柏崎刈羽原子力発電所 5 号機の建物・構築物の  
設備健全性に係る点検の実施状況に関する立入検査及び  
専門家による現地調査時の指摘事項に関する回答

平成 21 年 11 月 19 日

東京電力株式会社

平成 21 年 7 月 29 日に行われた、柏崎刈羽原子力発電所 5 号機の建物・構築物の設備健全性に係る点検の実施状況に関する立入検査及び専門家による現地調査における指摘事項（構造W39 - 3 参照）に関する回答を、次頁以降に示す。

図 3-1 5号機原子炉建屋1階耐震壁におけるひび割れ分布

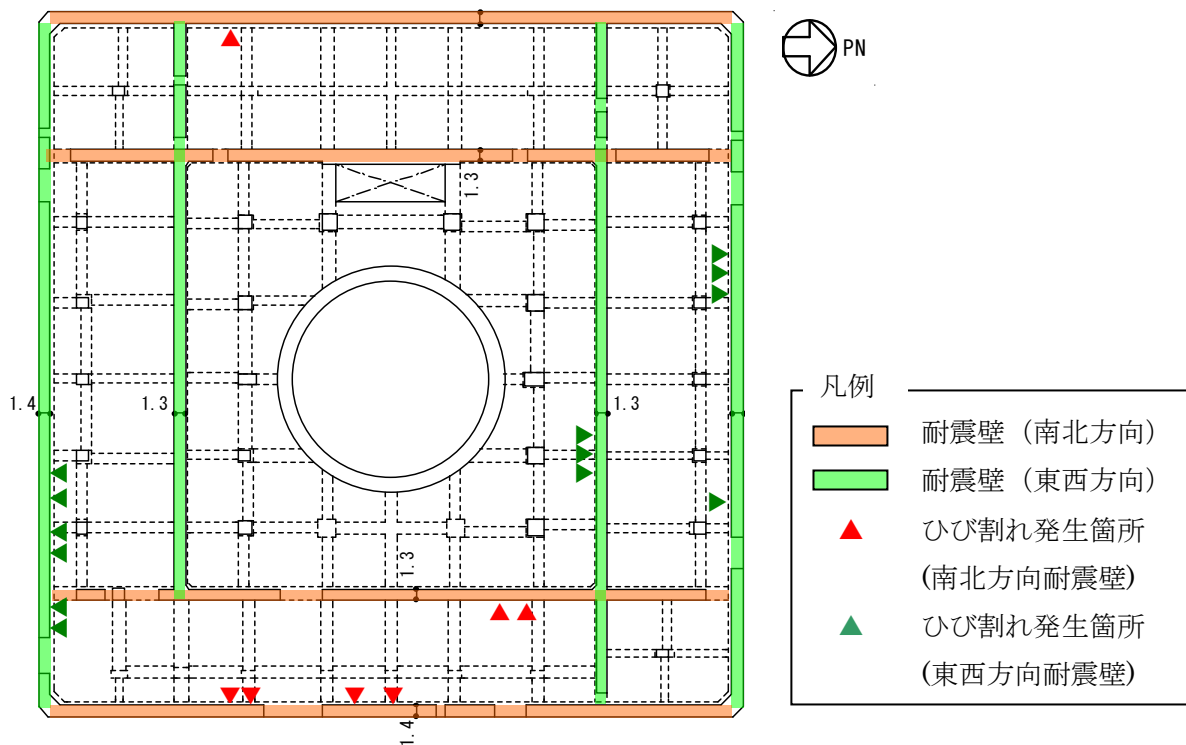
No.3 ひび割れが1階に多く発生している旨の説明があったが（原子炉建屋 38本中20本、タービン建屋 69本中22本）、その理由について検討すること。

5号機原子炉建屋1階の耐震壁における地震によって発生したことが否定できないひび割れの分布を図3-1に示す。また、ひび割れの箇所数を耐震壁の方向(南北方向および東西方向)で整理した結果を表3-3に示す。

これらを見ると、耐震壁における地震によって発生したことが否定できないひび割れは、大きな地震動を受けた東西方向の耐震壁に比較的多く発生している傾向がある。

表 4-1 タービン建屋 1 階ひび割れ「E011」「E014」の諸元

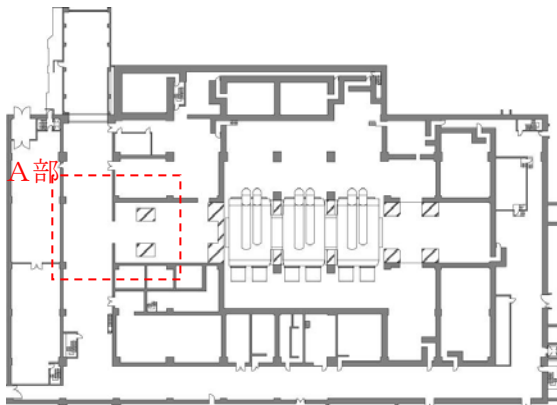
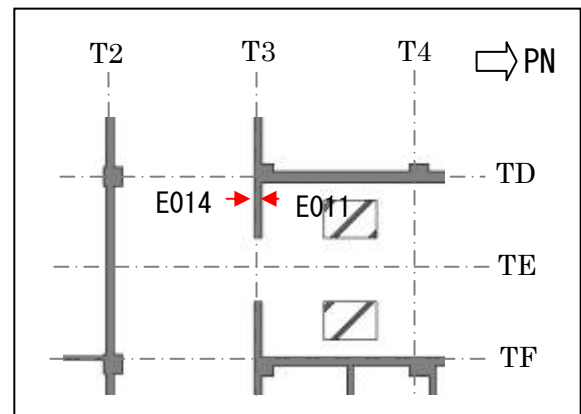
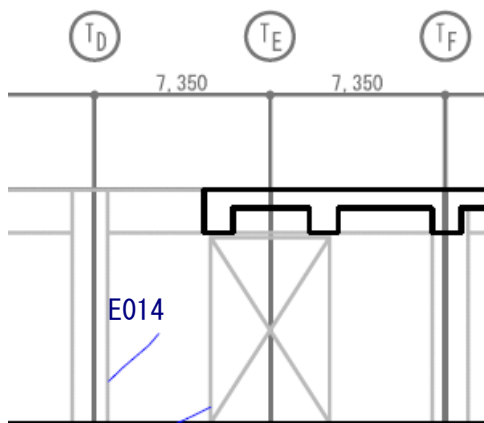
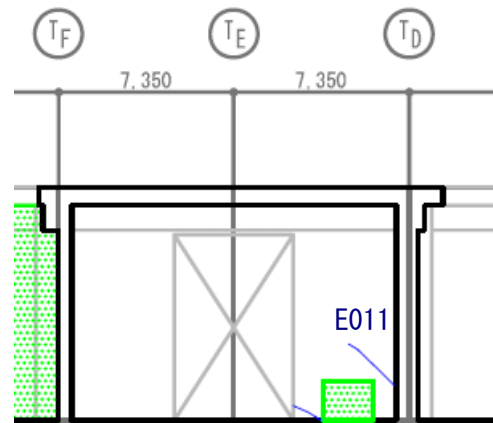
No. 4 タービン建屋 1 階に存在するひび割れ「E011」は、壁厚 600mm の側面に新潟県中越沖地震を起因としたものとして、管理されていることを確認した。しかし、当該壁の裏側にひび割れ「E014」が存在し、同方向に亀裂が入っている。このひび割れは貫通しているのか確認すること。

ひび割れ「E011」、「E014」は、タービン建屋 1 階 T3 通りの耐震壁の両面にほぼ同位置・同方向で存在している。

－ 5号機タービン建屋2階平面図－

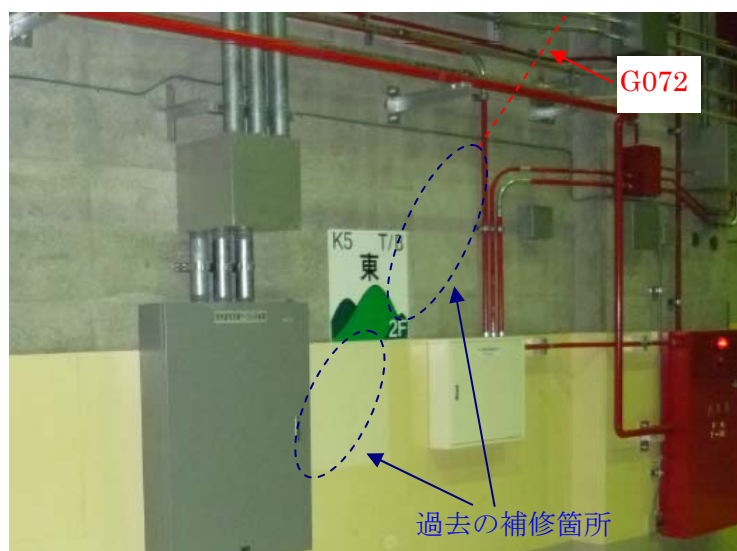
No.6 タービン建屋2階の壁のひび割れ「G072」付近の補修記録を示してほしい。

ご指摘のあった「G072」のひび割れは、新潟県中越沖地震発生より前に一部の補修を行ったものであり、補修を行っていない残りのひび割れが斜め方向に延びていることから、以前の補修記録を示してほしいとのご指摘に至ったというのが経緯である。

当該部位のひび割れについては、平成16年度に実施した点検により記録されており、耐久性の観点から平成18年3月にひび割れ幅の大きい部分の補修を実施している。地震後に実施した点検においては、補修範囲にひび割れの再発が確認されなかったことから、地震によるひび割れではないと判断している。
